LABORATÓRIO NACIONAL  
DE ENGENHARIA CIVIL

## **TERMINAL FLUVIAL SUL E SUESTE**

**Parecer sobre o “Estudo Prévio P853-A2P-EPR-EST-MD-002-A  
das Fundações e Estruturas da Plataforma e Reforço  
Complementar” no que respeita à segurança antissísmica**

RELATÓRIO 202/2019 – DG/Chefia

Figura 2.1 – Perfil esquemático PC0 revisto e informação geotécnica de base (CONSULGEO, 2019b)

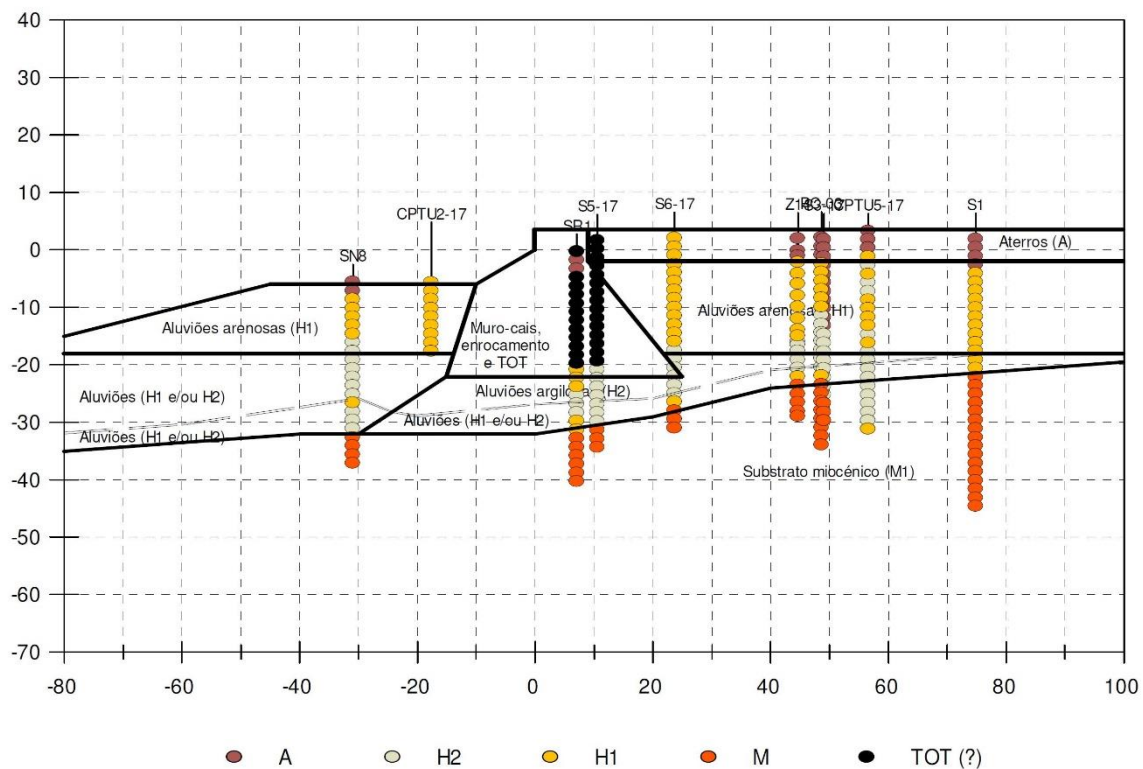
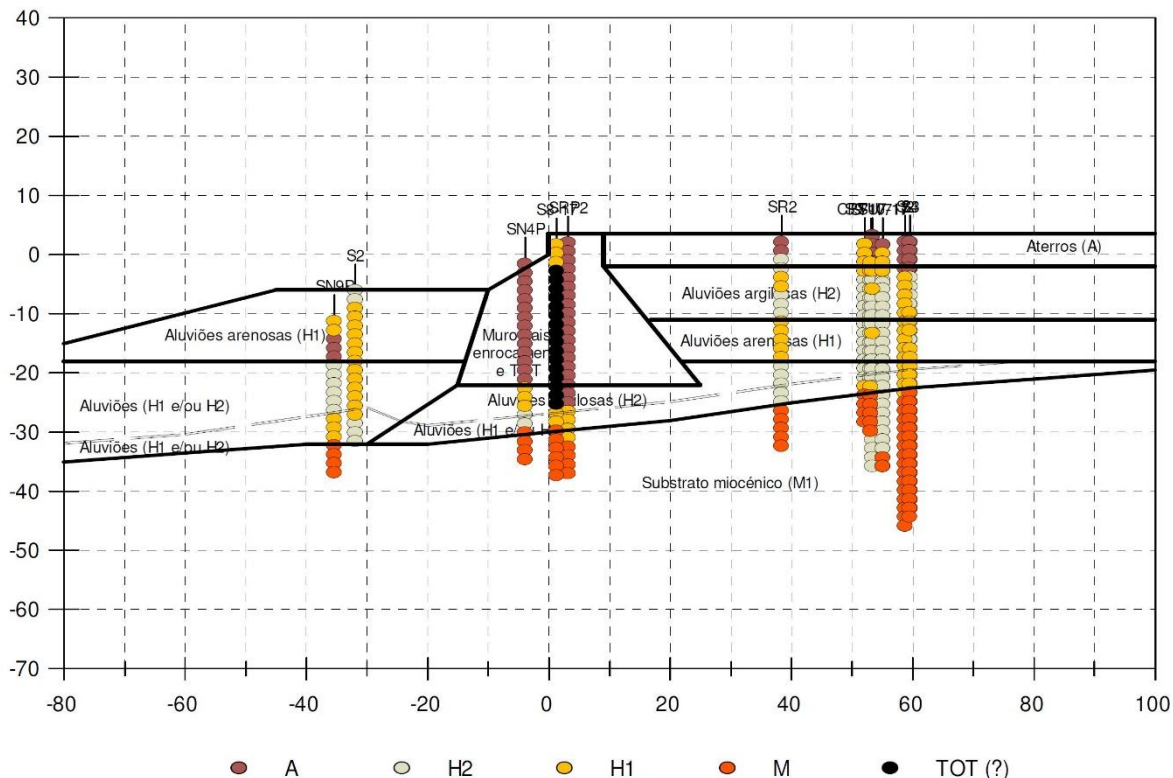
Em CONSULGEO (2019b) foi apresentada a sua revisão de acordo com as recomendações do LNEC e, com base na informação disponível nas diversas campanhas de reconhecimento geotécnico, foram considerados dois perfis transversais PC0 e PT (cf. Figura 2.1 e Figura 2.2).

Face a esta dificuldade, para efeitos de realização de análises de estabilidade sísmica e de estimativa de deslocamentos residuais pós-sísmicos, nas zonas exteriores ao Terminal Sul e Sueste em que a variedade ou a indefinição litológicas dificultassem a definição espacial clara da ocorrência de cada tipo aluvião, foi recomendado pelo LNEC a consideração de cenários envolventes da distribuição espacial das unidades.

Assim, em CONSULGEO (2019b) nas duas zonas identificadas com “Aluviões (H1 e/ou H2)” na Figura 2.1 e na Figura 2.2 foram consideradas a presença exclusiva de aluviões arenosas ou argilosas, resultando em três cenários alternativos para cada perfil PC0 ou PT. Em cada cenário, a zona superior é ocupada por aluviões arenosas e consideram-se as duas zonas inferiores como de aluviões arenosas (S) ou argilosas (C), resultando nas seguintes sequências:

Figura 2.3 – Círculos de deslizamento na análise de estabilidade sísmica com sensibilidade das aluviões argilosas de 2 na sequência estratigráfica SCS no lado do rio (pág. 75 de CONSULGEO (2019b))

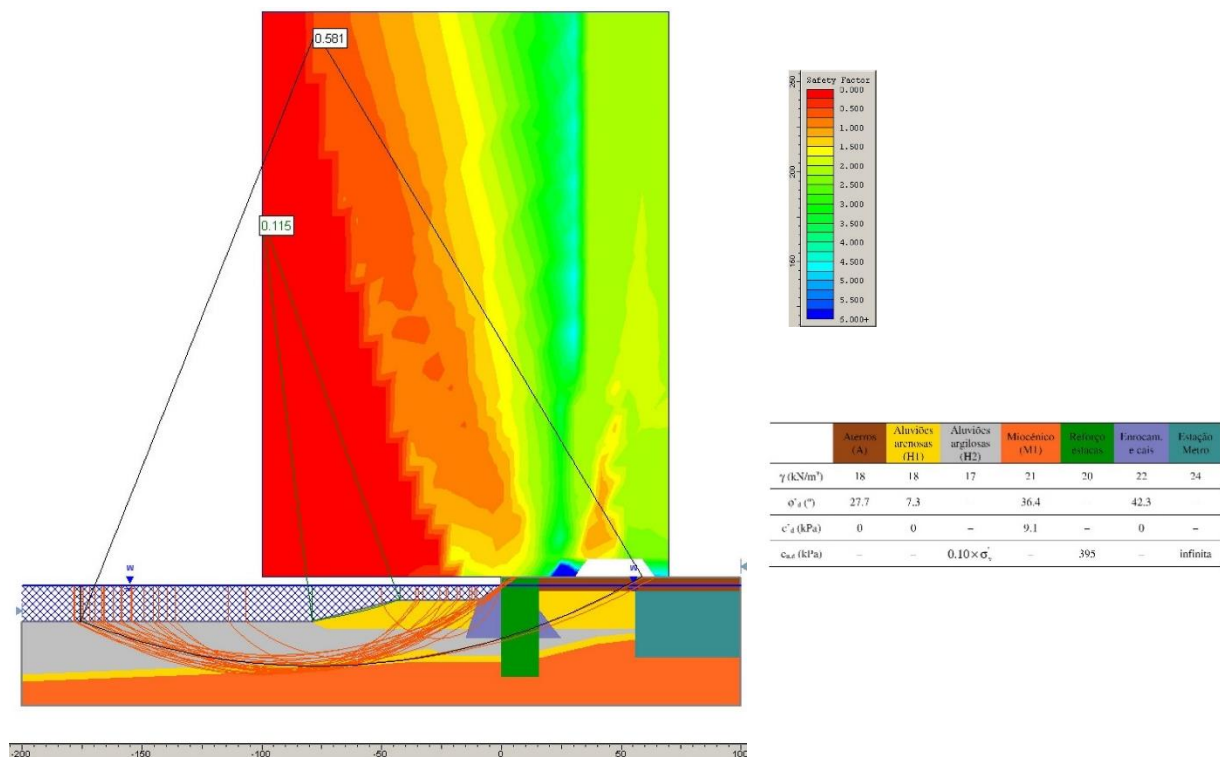
Com a devida consideração dos coeficientes parciais previstos na NP EN 1997-1 e NP EN 1998-5 os coeficientes de segurança das figuras de desestabilização que alcançam a zona entre a Terminal Sul e Sueste e a Estação do Terreiro do Paço do ML situam-se entre 0,54 e 0,62 (cf. Figura 2.3)

Os círculos de deslizamento totalmente exteriores ao perímetro das estacas (“no lado do rio”) (cf. Figura 2.3) apresentam valores de coeficientes de segurança residuais (da ordem de 0,1), o que indicia a ocorrência de movimentos de desestabilização significativos em resultado de uma ocorrência sísmica equivalente à ação sísmica de dimensionamento. O método de análise utilizado em CONSULGEO (2019b) não permitiu a estimativa da amplitude daqueles movimentos. Tal estimativa deverá ser obtida no decurso da elaboração do projeto de execução e, no mesmo âmbito, avaliado o

efeito sobre a estabilidade global causado pelo desconfinamento parcial das estacas. Deste modo, será possível confirmar a expectativa expressa em CONSULGEO (2019b) de que este efeito será desprezável.

Figura 2.4 – Curvas adimensionais de redução do módulo de distorção vs. amplitude de distorção cíclica para (a) solos de baixa plasticidade (até 15%) ou (c) plásticos (Guerreiro et al., 2012)

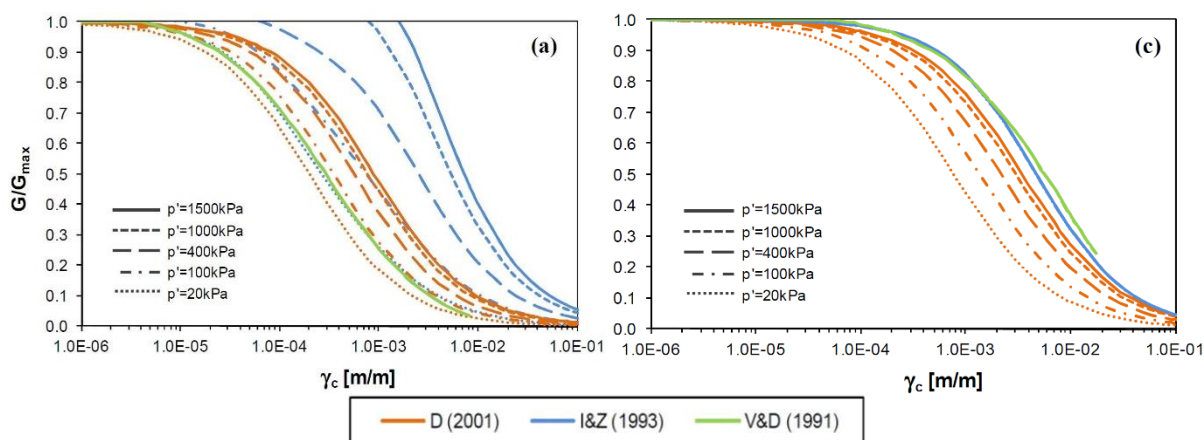
Admitindo uma espessura média representativa de 20 m (máximo compatível com a atribuição do tipo E ao terreno) obtém-se, para aquele período, uma velocidade  $V_s$  de 115 m/s, o que corresponde a uma razão adimensional  $G_{sec} / G_{max}$  de 0,4 (cf. Figura 2.4)<sup>5</sup>, associada a valores aproximados de amplitude de distorção cíclica de  $10^{-3}$  para a gama de tensão média efetiva de confinamento relevante, portanto, pelo menos uma ordem de grandeza abaixo do expectável numa resposta sísmica com mobilidade ou amolecimento cíclicos. Por exemplo, para uma distorção de  $10^{-2}$  corresponderia uma razão  $G_{sec} / G_{max}$  próxima de 0,15 e portanto  $V_s$  de 100 m/s e  $T_0$  de 0,80 s. Esta diferença tem implicações potenciais em termos da estimativa de deslocamentos residuais. Fica, assim, evidenciada a necessidade de realizar análises de tensão-deformação cíclicas no âmbito do desenvolvimento do projeto de execução.
